なぎさ通信 第3号

《被圧地下水対策に伴い、初川水門工事の工期を延長します》

【変更】 断面図（1期施工時）
※水門の上流側から下流側を見た図

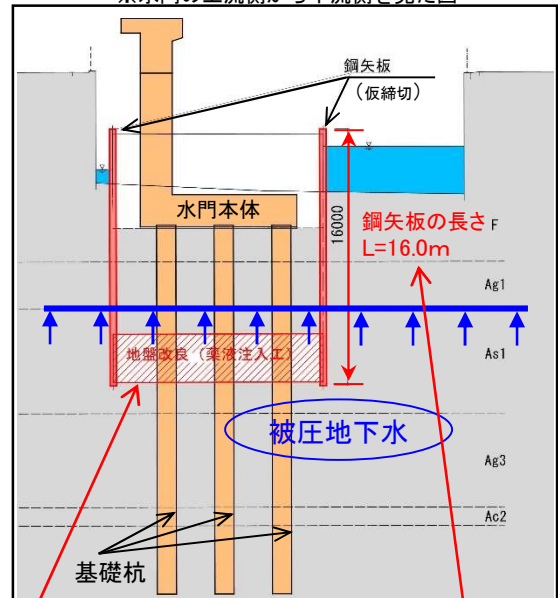
- (1) 被圧地下水の存在を確認
 - ・工事方法の詳細検討のために、追加地質調査を実施した結果、設計時よりも浅い位置に、被圧地下水（噴出する地下水）が存在していることが判明しました。
- (2) 対策の検討
 - ・水門工事は、鋼矢板により仮締切を行った後、本体の建設工事を行います。被圧地下水が噴出すると施工が困難となります。
 - ・そのため、噴出を防ぐ対策として、下図のとおり、①鋼矢板の長さを長くする（L=12m→16m）とともに、②地盤改良（薬液注入工）を行います。

対策①：鋼矢板の長さを長くする（12m→16m）
薬液注入工を行うために、鋼矢板を深くまで打ち込みます。

対策②：地盤改良（薬液注入工）を行う
地盤の中に薬液を注入して隙間を埋めることによって、被圧地下水の噴出を防ぎます。
